【関連質問への回答】
新規制基準適合性審査申請
自然現象等
<(3)その他:外部火災>

平成27年11月18日

東北電力株式会社

2-3. 防火帯設定イメージ図

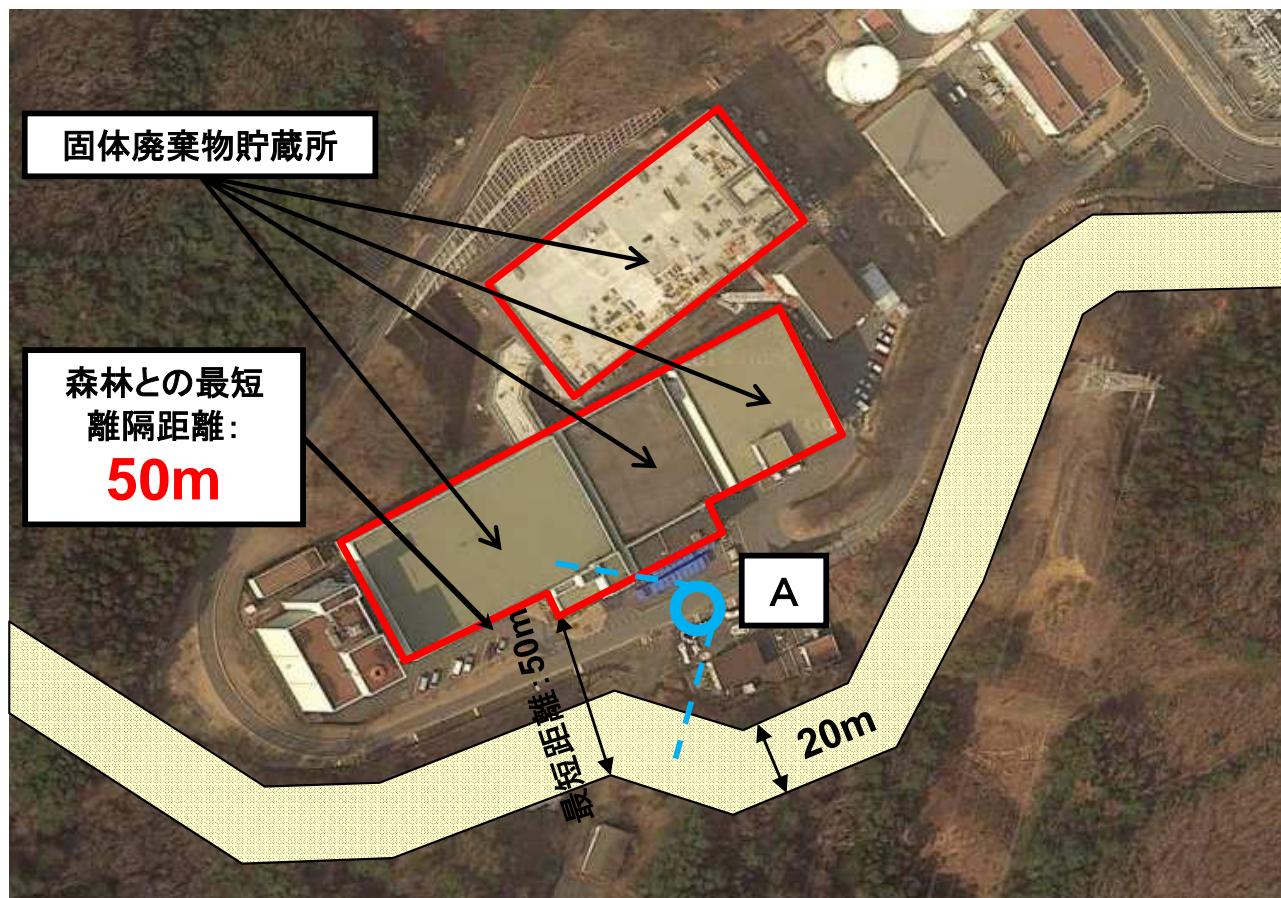
固体廃棄物貯蔵所と防火帯の離隔距離が短いように見えるが、外部火災の影響を受けないことを具体的に説明して欲しい。

防火帯近傍における
最大火線強度
4,514[kW/m]

評価上必要とされる防火帯幅
19.8m

防火帯幅
20m

- 防火帯を設定することにより、固体廃棄物貯蔵所と森林との最短離隔距離は**50m**となるため、P. 4に示すとおり、森林火災は固体廃棄物貯蔵所へ熱影響を及ぼさないことを確認した

2-1. 重畳火災の評価位置について

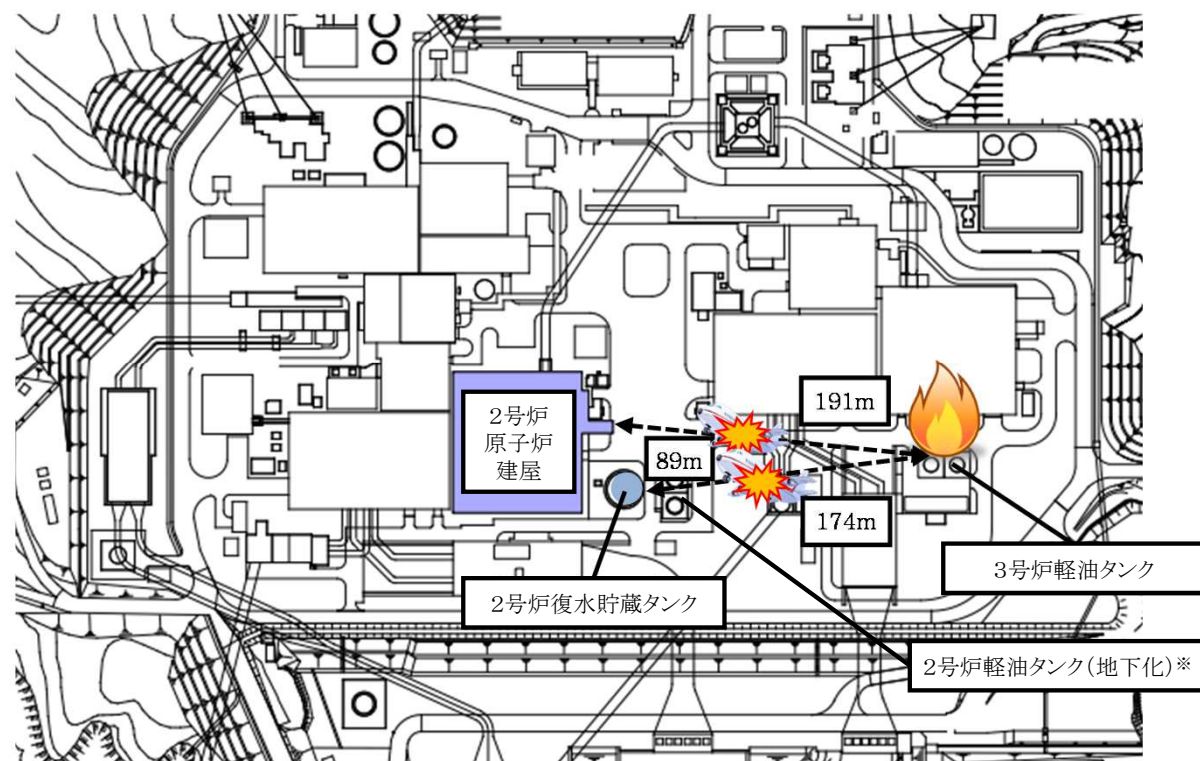
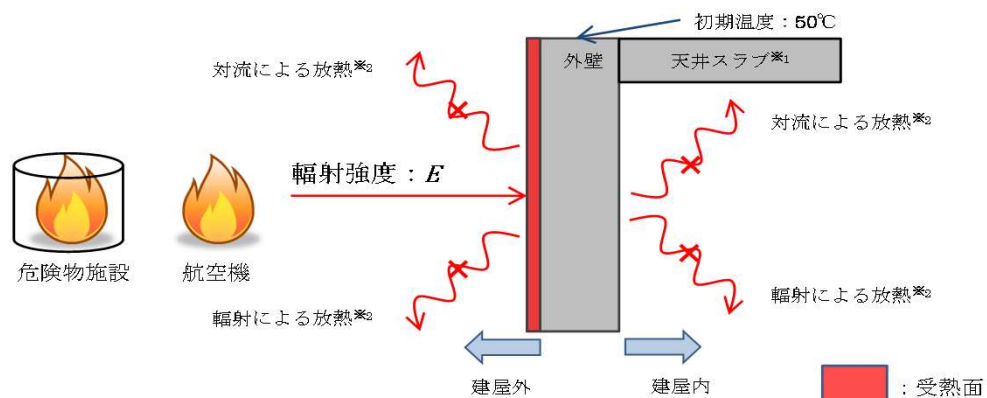
航空機落下と敷地内危険物施設との重畳火災による輻射熱の評価結果の保守性について、誤差や計算精度等も含めて整理して欲しい。

- 重畳火災としては、航空機落下による火災で危険物施設の火災が誘発される場合と危険物施設に直接航空機が落下し同時に火災が発生する場合が考えられる。
- 保守的な条件は同一の壁が2つの火災源で加熱されることであるから、危険物施設(3号炉軽油タンク)と原子炉施設を直線で結び、その線上で落下確率が 10^{-7} [回/炉・年]となる標的面積の縁へ航空機が落下して火災が発生し、かつ、危険物施設に火災が発生することを想定した。

3号炉軽油タンク～2号炉原子炉建屋
:191m

3号炉軽油タンク～2号炉復水貯蔵タンク
:174m

航空機落下位置～2号炉原子炉建屋
:89m

航空機落下位置～2号炉復水貯蔵タンク
:89m
